Mission régionale d'autorité environnementale
ÎLE-DE-FRANCE

**Avis délibéré
sur le projet immobilier résidentiel rue Jean Moulin
à Chennevières-sur-Marne (94)**

N° APJIF-2024-061
du 04/09/2024

Figure 5 : Plantations prévues, en pleine terre (surfaces vertes) et sur dalle (surfaces beiges) et arbres existants conservés et supprimés (source : p. 197 de l'étude d'impact)

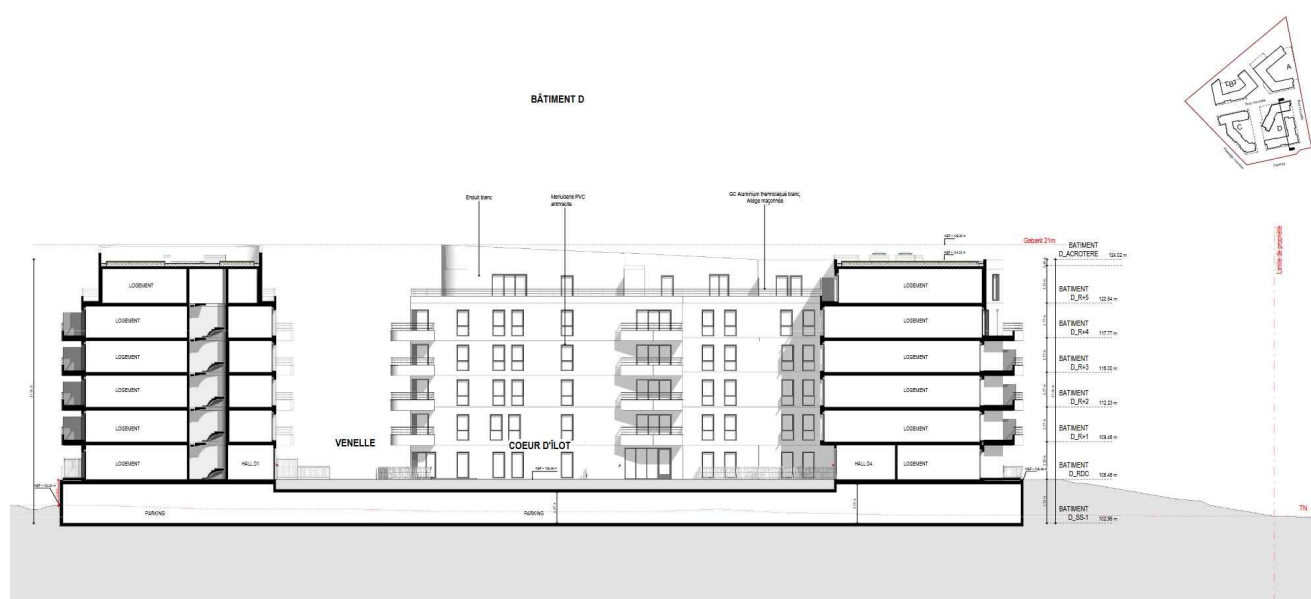
Le paysage est pourtant identifié comme enjeu faible par le maître d'ouvrage (p. 174 et p. 171). L'Autorité environnementale ne partage pas ce point de vue. Compte tenu de la richesse paysagère du site et de la hauteur maximale des futures constructions (21 m, soit sept niveaux), le projet est susceptible de marquer sensiblement le paysage, en compromettant notamment les vues dont bénéficient les riverains sur la plaine des Bordes.

L'étude d'impact évalue comme négligeable l'impact paysager résiduel du projet compte tenu des mesures qui seront mises en œuvre (p. 344). Elle présente un photomontage figurant l'insertion paysagère du projet dans son contexte urbain (p. 288, cf illustration 4). Ce visuel, qui illustre l'impact important du projet compte tenu de la hauteur et du gabarit de ses bâtiments, ne rend pas compte de la manière dont il sera perçu par les populations riveraines. Il est nécessaire de compléter ce type de photomontage par des vues à hauteur d'homme sur les différentes franges du site et depuis les résidences voisines, pour permettre d'apprécier cet impact et l'efficacité attendue des ouvertures visuelles prévues dans le cadre du projet. Ces visuels complémentaires gagneront à être proposés selon les mêmes points de vue que les photographies présentées dans l'analyse de l'état initial (telles qu'évoquées ci-dessus).

(5) L'Autorité environnementale recommande de :

- considérer comme fort le niveau d'enjeu paysager du projet ;
- mieux rendre compte de l'impact paysager du projet par la production de visuels à hauteur d'homme depuis les bâtiments et les espaces publics voisins ;
- définir des mesures complémentaires le cas échéant à l'issue de cette analyse paysagère approfondie.

Figure 9 : Niveaux de bruit à l'état initial selon étude acoustique (source : p. 305 de l'étude d'impact)

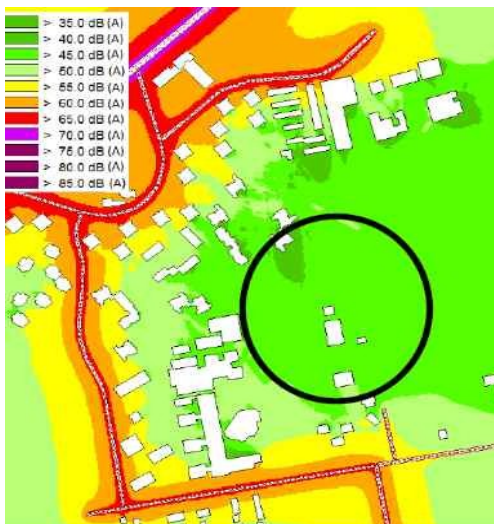
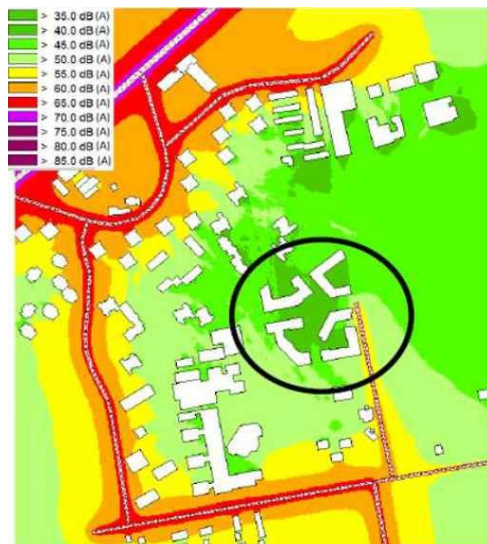
Pour apprécier le bruit avant et après projet, l'étude acoustique annexée au dossier, réalisée sur la base de l'étude de trafic et de deux points de mesure à l'état initial enregistrés sur deux jours, conclut que le site du projet est caractéristique d'une zone calme dont les niveaux de bruit, actuellement de 44,5 dB(A) Lden (en journée) et de 38,5 dB(A) la nuit, s'établiront après réalisation du projet respectivement à 55 dB(A) et 40 dB(A), soit pour le bruit routier des valeurs inférieures ou proches des valeurs limites préconisées par l'Organisation mondiale de la santé (OMS)⁶. D'après cette même étude, la valeur limite de 53 dB(A) Lden sera en revanche dépassée rue Jean Moulin (niveaux supérieurs à 55, voire à 60 dB(A)), compte tenu de l'augmentation de trafic importante attendue, et une mesure de limitation de la vitesse à 30 km/h sur cette rue est recommandée dans l'étude, sans qu'il soit précisé dans l'étude d'impact si cette mesure sera suivie d'effet.

L'Autorité environnementale constate que la modélisation cartographique des niveaux de bruit à l'état initial reproduite dans l'étude d'impact (p. 304, figure 159) correspond à celle de la période nocturne telle qu'elle figure dans l'étude acoustique (p. 668 des annexes), et non à celle de la période diurne (p. 667 des annexes) comme l'exigerait la comparaison avec la carte de l'état projeté (cf illustrations 7 et 9 ci-dessus). Elle remarque également que celle-ci indique une augmentation du bruit sur la rue des Bordes susceptible d'exposer davantage certains bâtiments situés le long de cet axe, sans que ce surcroît d'exposition ait fait l'objet d'une simulation au même titre que celle réalisée pour les deux immeubles existants de la rue Jean Moulin.
